**AVIS RELATIF À LA PROTECTION
CONTRE LES EVENTUELS EFFETS NOCIFS ET NUISANCES
PROVOQUÉS PAR LES RAYONNEMENTS NON IONISANTS
GÉNÉRÉS PAR DES ANTENNES ÉMETTRICES STATIONNAIRES**

Commune : LA ROCHE-EN-ARDENNE - Exploitant : ORANGE

Référence exploitant : 048R1_3 / 32048R1_1 / 42048R1_1 / 52048R1_1

Rapport n° 1747 / 2025

Figure 1 : Vue en plan des lieux de séjour et des points de contrôle

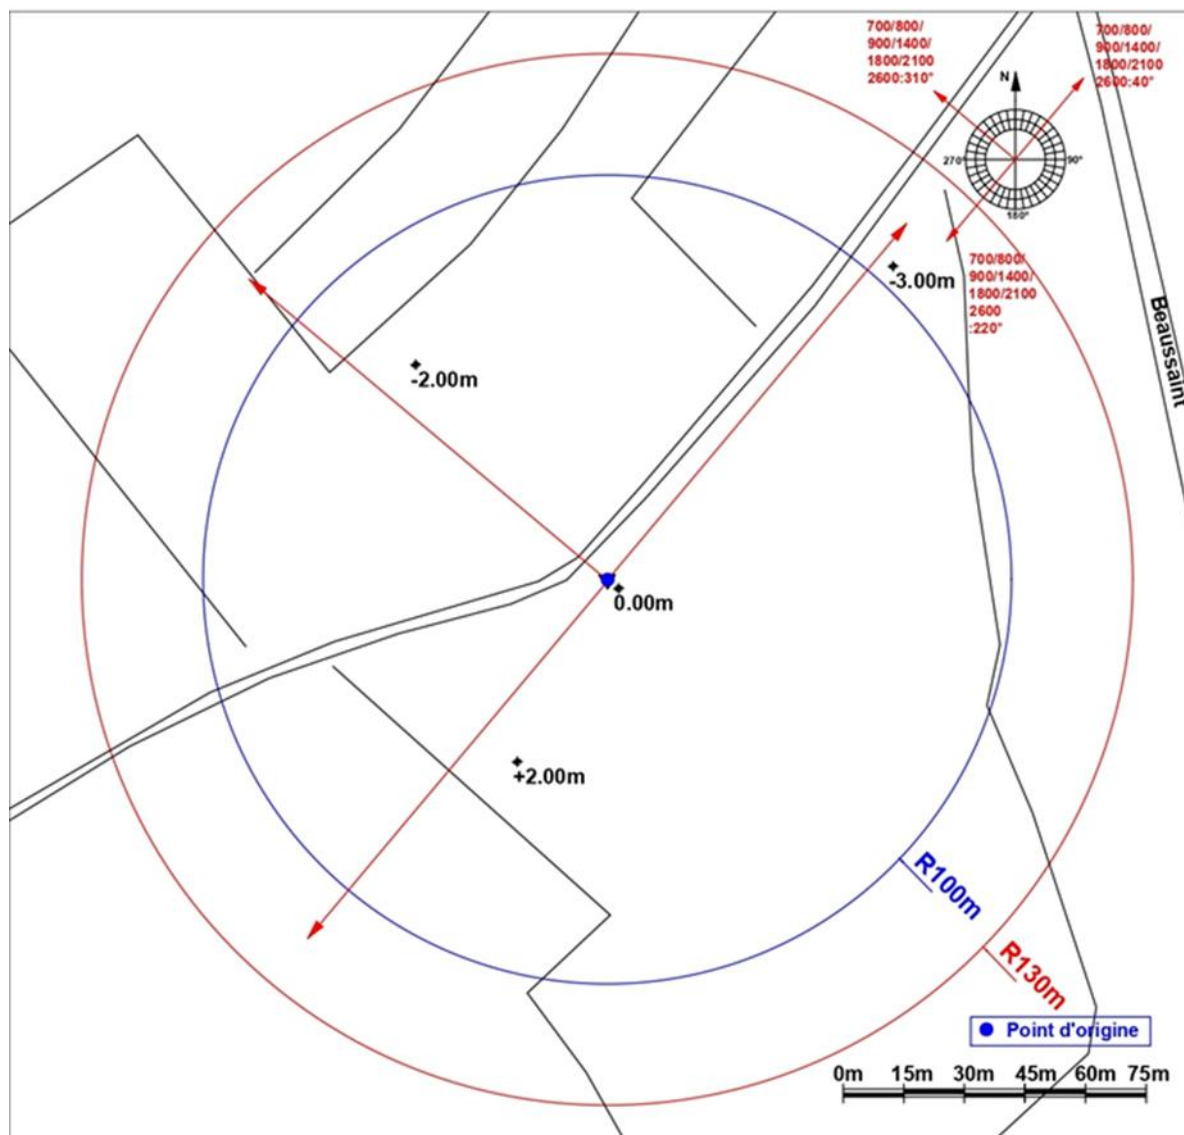
En ce qui concerne les antennes de l'installation mentionnées dans le tableau 1, la distance maximale à laquelle la limite pourrait être atteinte, à l'extérieur, est égale à 89,7 m. S'il n'y a pas de LS à une distance inférieure, les antennes respectent forcément la limite d'immission.

Dans le cas des LS situés à l'intérieur des bâtiments, une atténuation d'obstacle est prise en compte et il en résulte que la distance maximale à laquelle la limite pourrait être atteinte se réduit à 63,7 m.
